SC22 - DIPARTIMENTO TEMATICO VALUTAZIONI AMBIENTALI
SS 22.04 Struttura Semplice Valutazioni ambientali e grandi opere

Oggetto: Procedura di Valutazione di Impatto Ambientale ai sensi dell'art.23 del D.Lgs 152/2006 relativa al progetto di un impianto fotovoltaico, denominato "Tortona 2", di potenza pari a 60 MW, comprensivo alle relative opere di connessione alla RTN.

Comune: Comuni di Tortona (AL), Pozzolo Formigaro (AL) e Frugarolo (AL)

Proponente: Margisolar S.r.l.

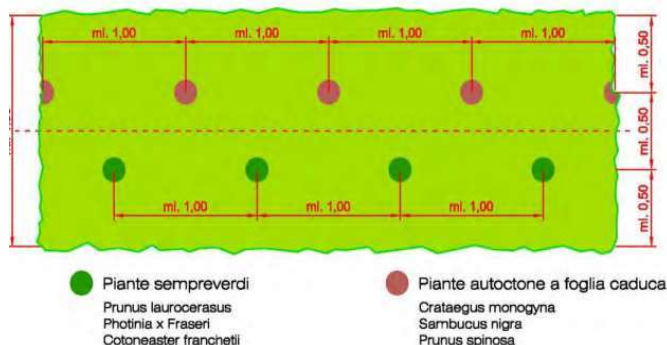
Per quanto riguarda il mascheramento dell'impianto è previsto uno schema e sesto d'impianto come da figura sottostante:

La fila interna, cioè quella prossima all'area di impianto, sarà costituita da sempreverdi (*Lauroceraso Prunus laurocerasus*, *Fotinia Photinia x Fraseri*, *Cotonastro Cotoneaster franchetii*), mentre la fila esterna sarà costituita da piante autoctone (*Biancospino Crataegus monogyna*, *Sambuco Sambucus nigra*, *Prugnolo Prunus spinosa*).

Si invita il proponente, per la costituzione della barriera verde perimetrale, a utilizzare esclusivamente tipologie di essenze vegetali arboreo/arbustive autoctone ed in coerenza con il paesaggio agrario locale evitando l'impiego di ornamentali.

La piantumazione della barriera verde mitigativa dovrà prevedere un sesto di impianto irregolare in modo da realizzare una macchia boscata il più naturaliforme possibile, inserendo specie arboreo/arbustive diversificate tra loro.
